Oggetto: IDVIP 3559 - Osservazioni del Comune di Melendugno Riguardo la Prescrizione A.5 del DM 223 del 11.09.2014 GASODOTTO TAP.

Osservazioni del Comune di Melendugno Riguardo la Prescrizione A.5 del DM 223 del 11.09.2014

Illustrazione 2: Mappatura precedente con exit point fuori da *Cymodocea Nodosa*

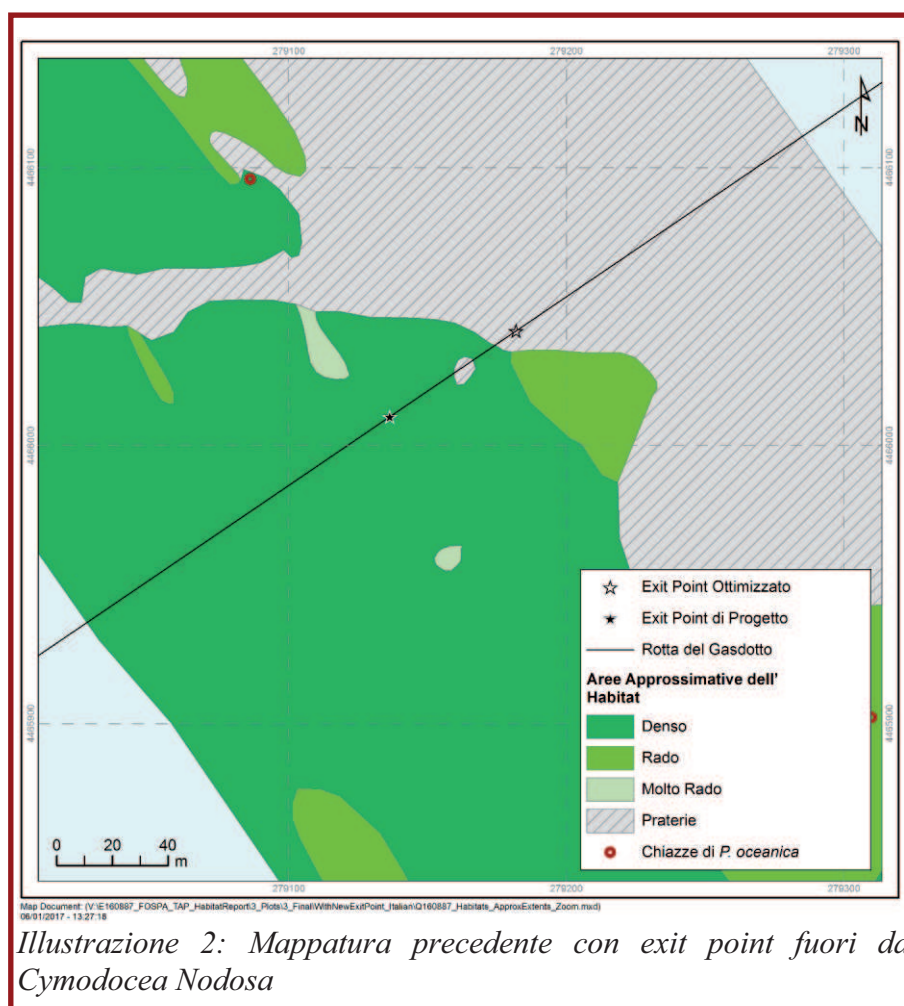
Situazione ben diversa da quanto presentato nel documento appena antecedente (illustrazione 2), in cui l'exit point risultava fuori dalle aree occupate da *Cymodocea*. In ogni caso anche questa soluzione, essendo a distanza inferiore ai 50 m da tali piante, risultava essere comunque ancora in violazione della prescrizione A.6b, che recita testualmente: "l'exit point del micro tunnel dovrà essere ubicato ad una distanza **non inferiore a 50 m dalle ultime piante di Cymodocea nodosa**".

Illustrazione 4: Posizione di pianta adulta di Posidonia a circa 46 m dall'exit point, mappata con rilevamento GPS. Le X verdi indicano mattes di Posidonia viva. Il cerchio rosso ha raggio 50 m.

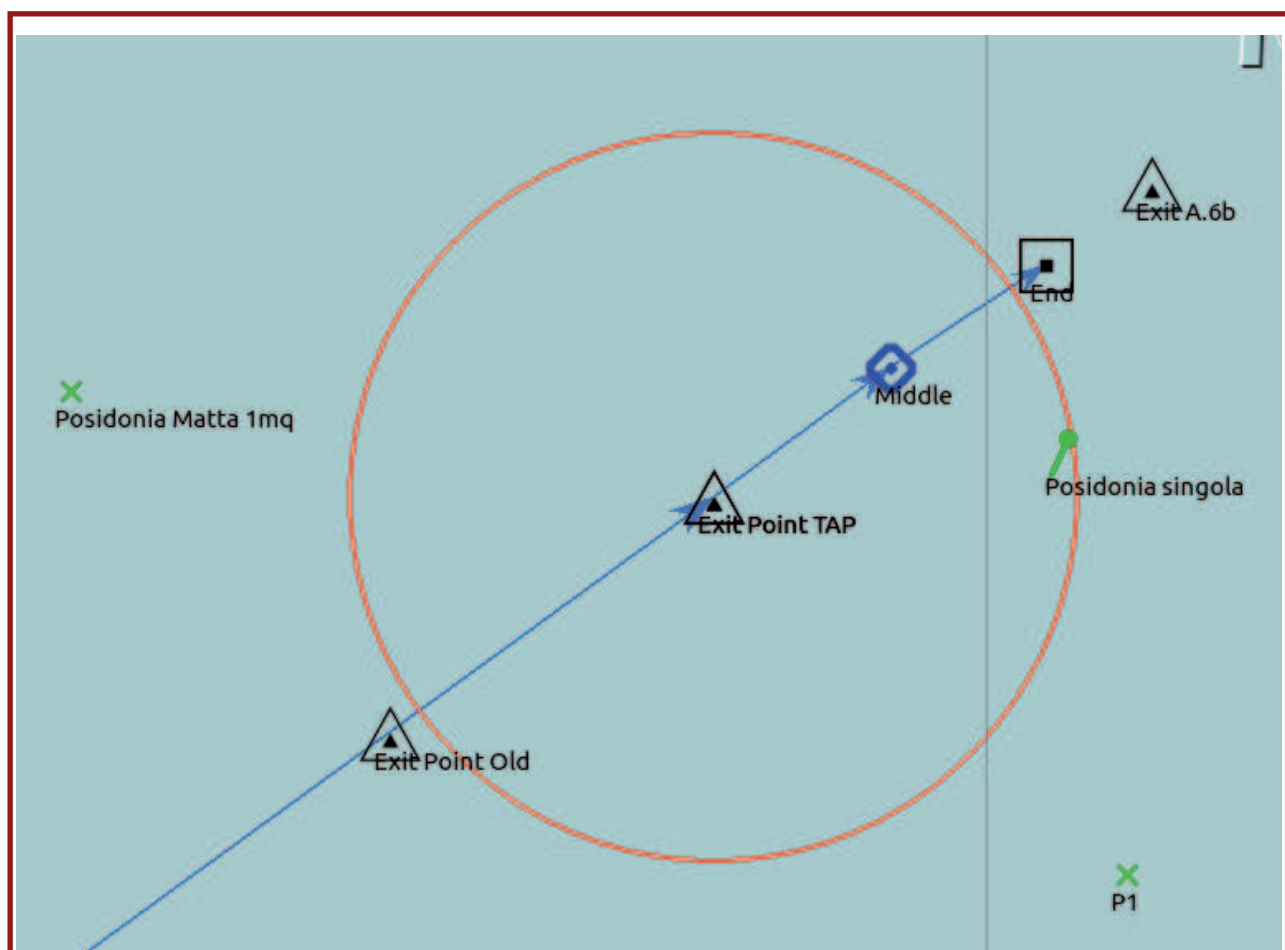
A conferma di quanto su affermato sulla estensione degli apparati radicali, la presenza di piante adulte di *Posidonia* nel raggio di 50 m dall'exit point è stata segnalata da ecologi marini e sommozzatori. Per la precisione una pianta adulta posta a circa 46 m ad est dell'exit point, di cui si

hanno le coordinate GPS riportate su carta nautica (illustrazione 4 e 5), ed una pianta adulta posta a circa 25 m sempre dall'exit point (illustrazione 6).

Illustrazione 7: Scie di vortici di von Kármán.

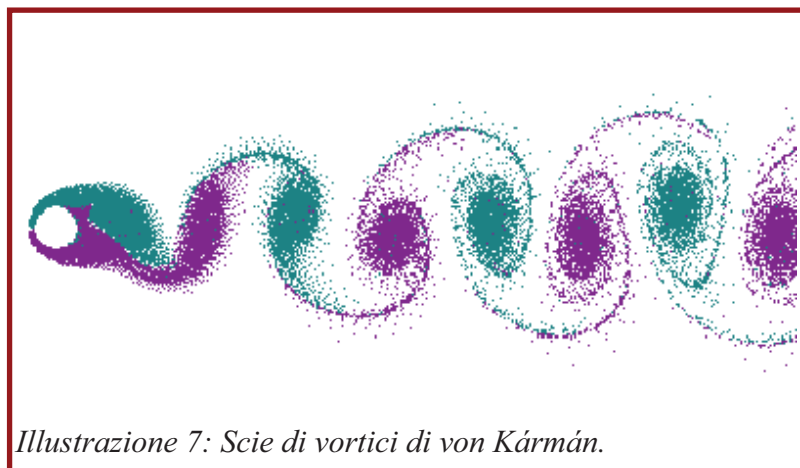
Nella documentazione fino ad ora presentata da TAP, riguardo l'analisi delle sollecitazioni a cui è sottoposta la tubazione nel tratto off-shore, sembrano non essere stati presi in considerazione gli effetti dovuti alla probabile formazione di scie di vortici di von Kármán nel caso che le correnti marine, investendo trasversalmente la tubatura, possano avere numeri di Reynolds idonei ad innescare la formazione di tale fenomeno.

Il distacco alternato di questi vortici imprime sollecitazioni cicliche al corpo cilindrico interessato, provocando vibrazioni che si trasmetteranno verosimilmente lungo la tubazione fino a grande distanza e con frequenze che potrebbero generare fenomeni di risonanza; sono noti, infatti, casi di manufatti, che hanno subito cedimenti catastrofici proprio a causa loro.

Si sottolinea di conseguenza la totale assenza di analisi riguardo il comportamento del microtunnel qualora sottoposto a sollecitazioni dinamiche e la sua resistenza ad eventuali cedimenti per fatica, con l'eventuale possibilità di dover considerare fenomeni di risonanza.
